Betreft: reactie op het ontwerp bestemmingsplan Abcovenseweg 23 en 23a

Goirle, 14 juni 2019

Afbeelding: Uitsnede Kaartbank Provincie Noord-Brabant - ecologische verbindingszones

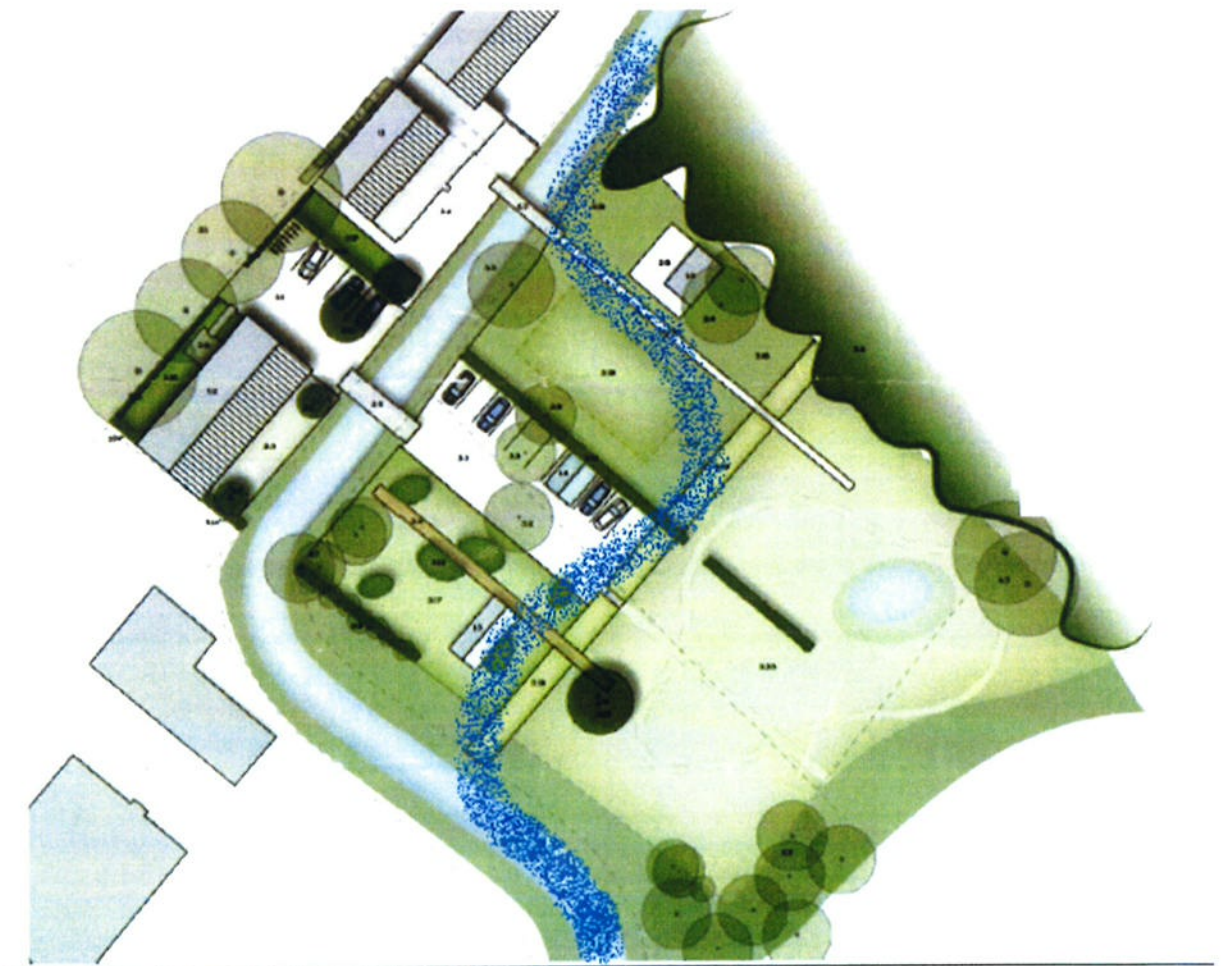
1. De gronden ten oosten van de Nieuwe Leij zouden ingericht moeten worden als ecologische stapsteen als onderdeel van de evz  
Er zijn financiële middelen en adviezen beschikbaar voor het realiseren van evz's; hiervoor kan een beroep worden gedaan op het Groenontwikkelfonds Brabant en Waterschap de Dommel.

Het geplande parkeerterrein vormt een ongewenst verstorend element in de 25-meterzone van de evz. In het bestemmingsplan en de bijbehorende natuurtoets is ten onrechte niet getoetst wat het effect is van deze parkeervoorziening op het functioneren van de evz. Sterker nog, het bestemmingsplan voorziet niet in regels zoals vermeld in artikel 11.1 van de Verordening Ruimte, ter bescherming van de evz. Verharde oppervlaktes passen niet in de beschermingszones van de evz.
